Mission régionale d'autorité environnementale

**Avis délibéré de la Mission régionale
d'autorité environnementale sur
le projet de la zone d'aménagement concerté
« ZAC 1 » au sein de l'Opération d'Intérêt National n°2 « Tigre -Maringouins » sur la commune
de Cayenne.**

n°MRAe 2020APGUY2

Figure 24 : Scénario 4 - projet retenu (A234, EGIS, 2019)

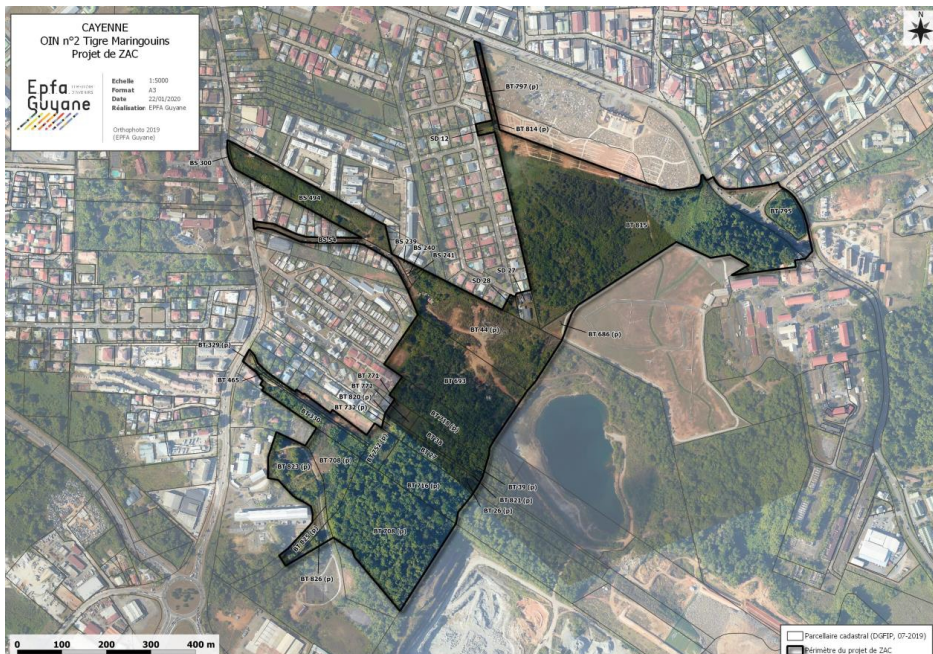
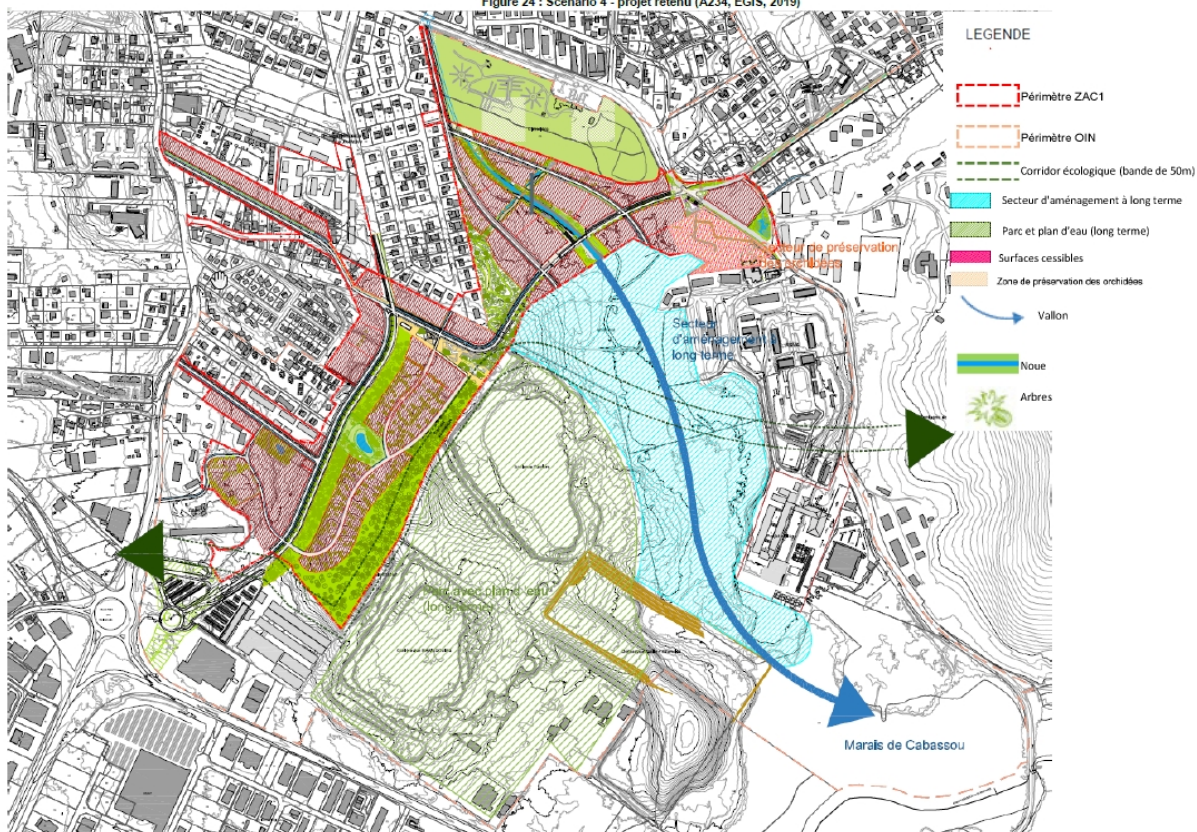
Le rapport de présentation retient pour le projet une densité de 30 logements à l'hectare, ce qui est légèrement supérieur aux préconisations du SCOT en secteur urbanisé sur ce secteur, densité qu'il convient de justifier. En effet, le document ne détaille pas la réflexion qui a mené à la choisir, ni s'il s'agit de densité nette ou brute⁶, qualification ayant un effet majorant sur le plan de l'aménagement du point de vue de l'impact environnemental.

- de mieux justifier le choix de la densité programmée du bâti,
